Szpital Specjalistyczny im. J. K. Łukowicza^A
w Chojnicach

N/znak: FZAP-380-3/26/24

Wyjaśnienia oraz zmiana treści SWZ

Dotyczy: postępowania o udzielenie zamówienia publicznego prowadzonego w trybie przetargu nieograniczonego, o jakim stanowi art. 132 na dostawę sprzętu medycznego jednorazowego użytku.

W pozycji 44

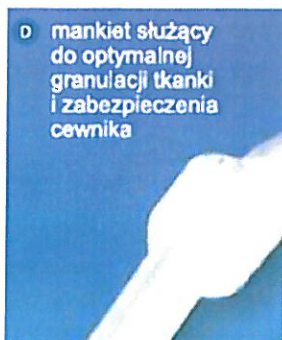
- a) Zestaw dializacyjny permanentny (stały) wykonany w technologii typu ENDEXO – materiał odporny na odkładanie się skrzeplin. Zestaw, w skład którego wchodzi między innymi cewnik dwuświatłowy - kształt wlotu zakrzywiona końcówka (curved tip) posiada mufkę poliesterową umożliwiającą optymalne wrastanie tkanki, kanały podwójne D

Lub:

- b) dopuści cewnik długoterminowy nieprzepuszczalny dla promieni rentgenowskich wykonany z biokompatybilnego karbotanu c miękką stopniowaną końcówką cewnika ułatwia płynne wprowadzanie i zmniejsza stopień recyrkulacji, kanały podwójne D, bez otworów bocznych

Odpowiedź a): Zamawiający nie dopuszcza.

Odpowiedź b): Zamawiający nie dopuszcza.

Pakiet nr 16, pozycja nr 1

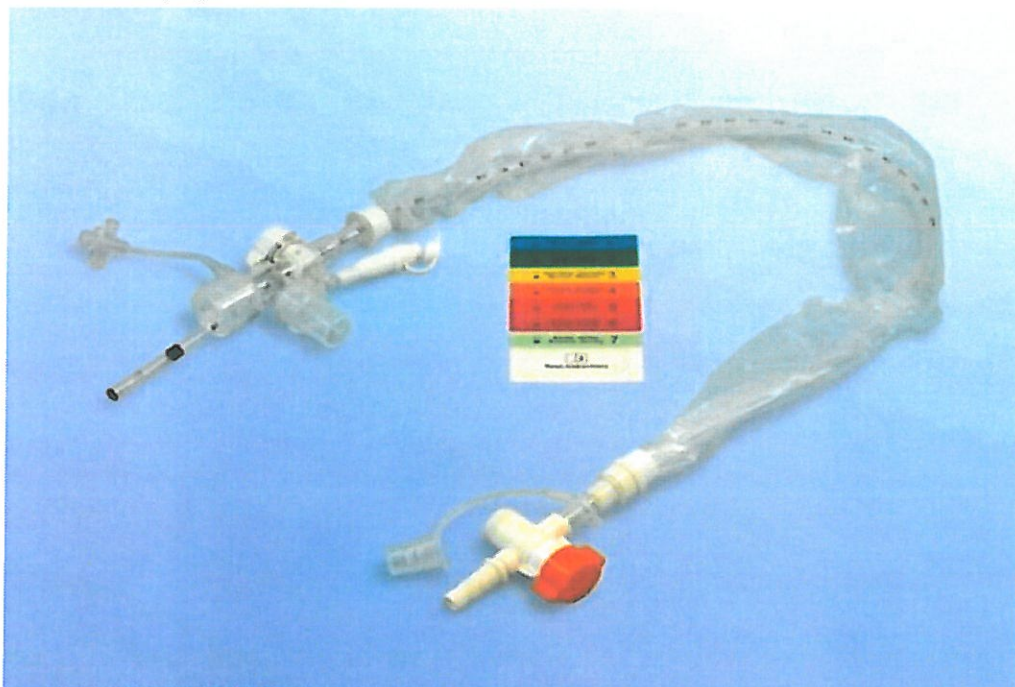
Prosimy Zamawiającego o dopuszczenie produktu na zasadzie równoważności ofert:

Zamiast:

Cewniki do odsysania w systemie zamkniętym do użytku na 72 godziny bez wymiany cewnika z 12 fiolkami soli fizjologicznej w rozm. Ch14, Ch16 INTUBACYJNY z podwójnie obrotowym łącznikiem od strony pacjenta i obwodu oddechowego, z portem do płukania i portem MDI z samodomykającą się zastawką komory płuczącej oddzielający samoistnie cewniki od pacjenta.

Odpowiedź: Zgodnie z SWZ.

Pakiet nr 16, pozycja nr 2

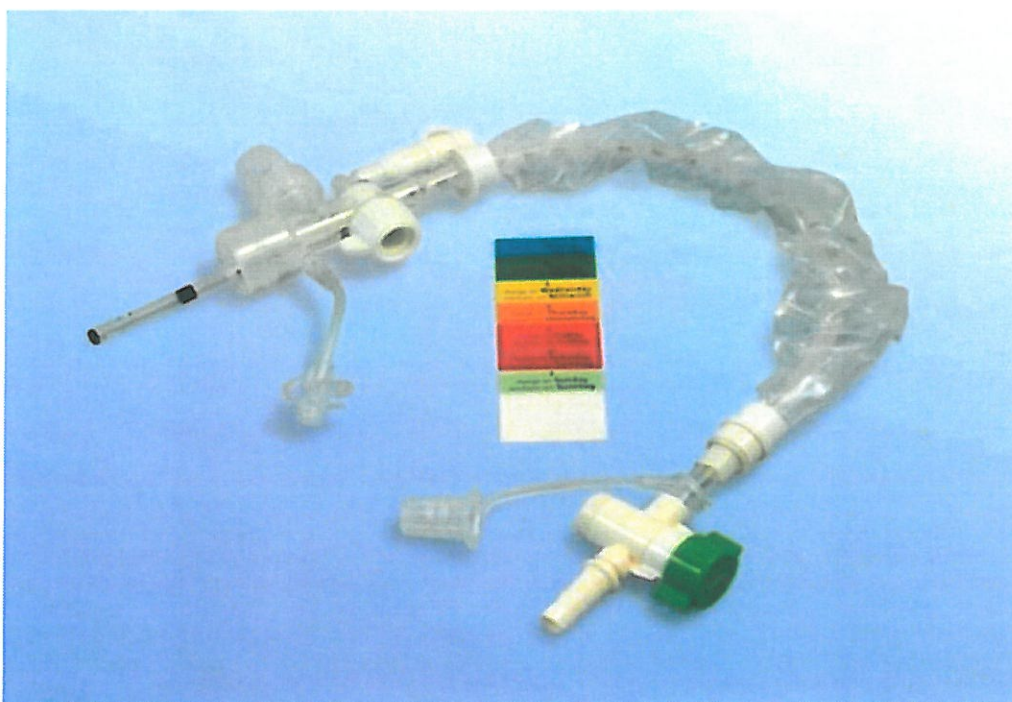
Prosimy Zamawiającego o dopuszczenie produktu na zasadzie równoważności ofert:

Zamiast:

Cewniki do odsysania w systemie zamkniętym do użytku na 72 godziny bez wymiany cewnika z 12 fiołkami soli fizjologicznej w rozm. Ch14, Ch16 TRACHEOSTOMIJNY z podwójnie obrotowym łącznikiem od strony pacjenta i obwodu oddechowego, z portem do płukania i portem MDI z samodomykającą się zastawką komory płuczącej oddzielający samoistnie cewnik od pacjenta.

Odpowiedź: Zgodnie z SWZ.

Pakiet nr 16, pozycja nr 1

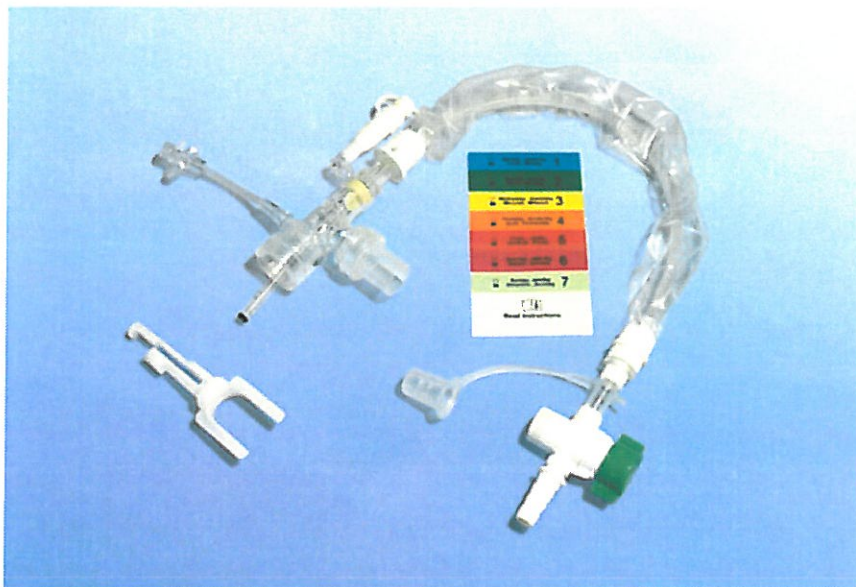
Prosimy Zamawiającego o dopuszczenie produktu na zasadzie równoważności ofert:

Zamiast:

Cewniki do odsysania w systemie zamkniętym do użytku na 72 godziny bez wymiany cewnika z 12 fiołkami soli fizjologicznej w rozm. Ch14, Ch16 INTUBACYJNY z podwójnie obrotowym łącznikiem od strony pacjenta i obwodu oddechowego, z portem do płukania i portem MDI z samodomykającą się zastawką komory płuczącej oddzielającej samoistnie cewniki od pacjenta.

Odpowiedź: Zgodnie z SWZ.

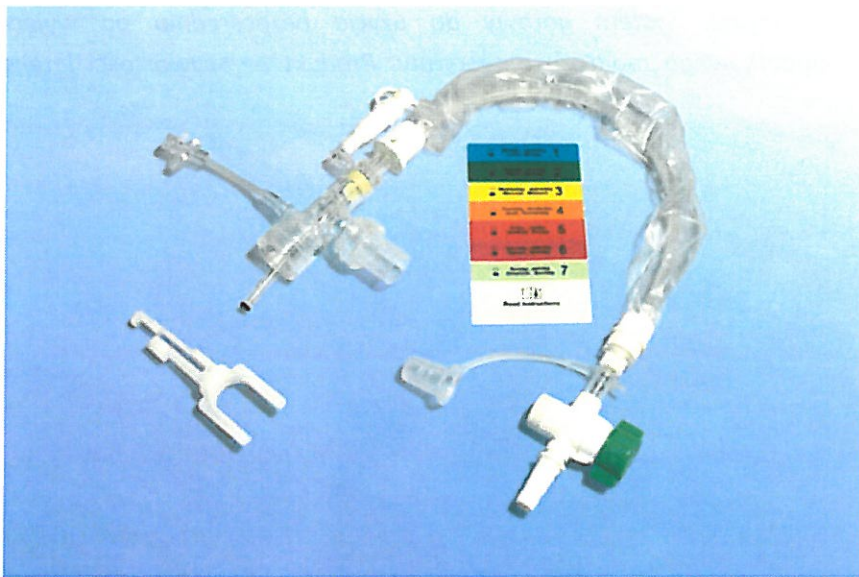
Prosimy Zamawiającego o dopuszczenie produktu na zasadzie równoważności ofert:

Zamiast:

Cewniki do odsysania w systemie zamkniętym do użytku na 72 godziny bez wymiany cewnika z 12 fiolkami soli fizjologicznej w rozm. Ch14, Ch16 TRACHEOSTOMIJNY z podwójnie obrotowym łącznikiem od strony pacjenta i obwodu oddechowego, z portem do płukania i portem MDI z samodomykającą się zastawką komory płuczącej oddzielający samoistnie cewniki od pacjenta.

Produktu o poniższych parametrach:

Odpowiedź: Zgodnie z SWZ.
